Werksessie Landschappelijke inpassing 150kv station

Datum: 17 juni 2024

Aanleiding van deze werksessie

Wandelpad

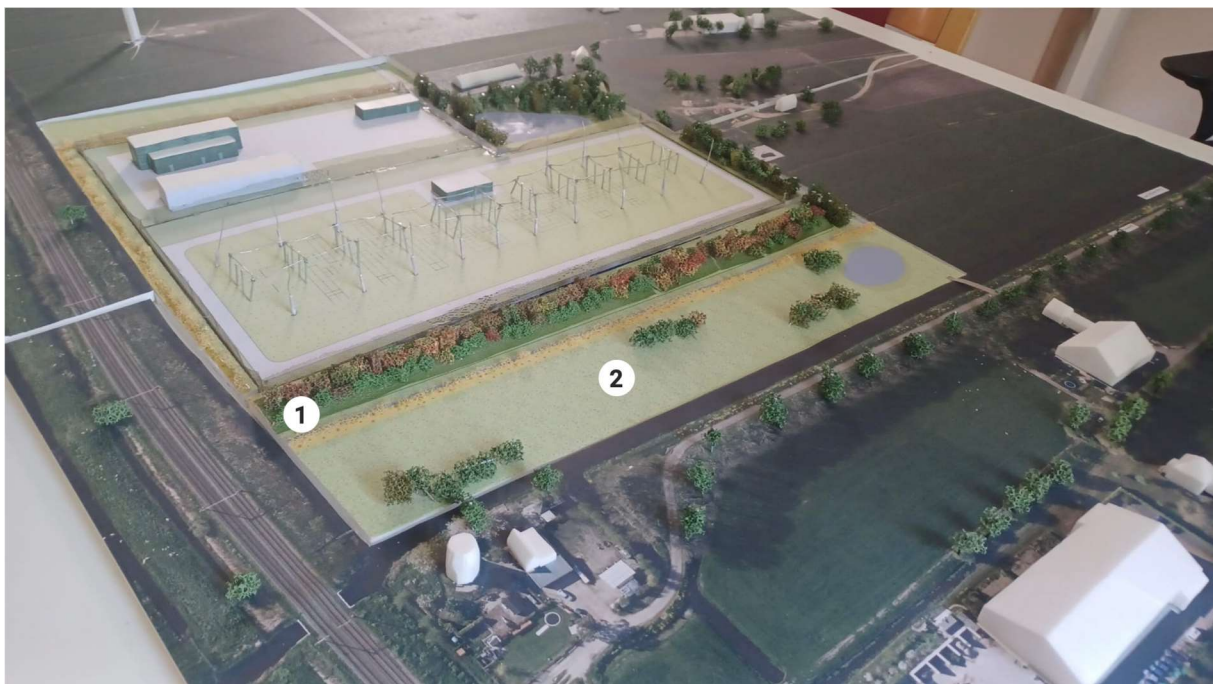
Vragen en opmerkingen van omwonenden over het wandelpad:

- Als er een pad komt dan deze niet helemaal tot het einde laten lopen zodat er geen mensen langs onze woning lopen
- Er lopen veel mensen met honden in het gebied. Evt aan het water een hondenstrandje maken (zij komen mogelijk met de auto, is dit wenselijk?)
- Duidelijk afspreken dat Liander en Tennet niet parkeren op het Groenendijkse pad en vanaf daar naar het station lopen. Liander en TenneT hebben deze intentie niet en kunnen dit wel garanderen, het is geen logische route voor onderhoud ivm materiaal.

Omdat de mensen die aan de hoek met waterpoel wonen er niet zijn wordt voor nu het wandelpad daar weggehaald. We gaan dit eerst bespreken met de mensen die daar wonen.
